## LuK Service Info

# Part Nr: 335 0143 12 — 350mm TDCA – 10 spline

Manufacturer: FORD / FORD NEW HOLLAND

Info: Flywheel Information/  
Schwungradinformation/  
Informations de volant-moteur/  
Información del Volante-motor/  
Informazioni volano

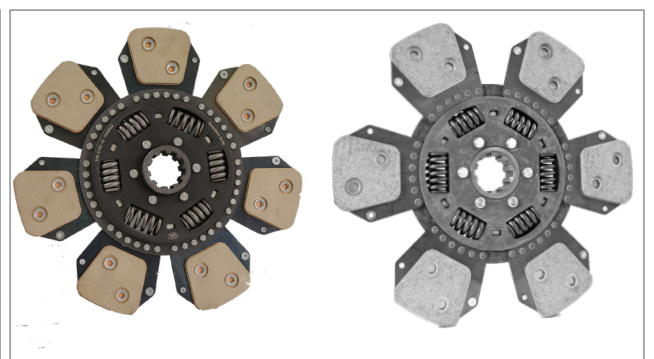
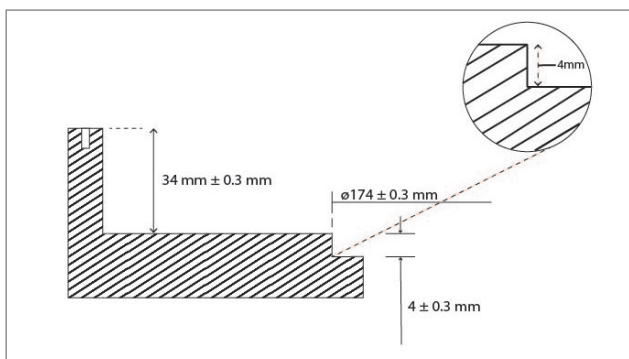
Re-machine the flywheel inner recess to a diameter of  $174 \pm 0.3$  mm and a depth of  $4 \pm 0.3$  mm to avoid rivets contacting flywheel.
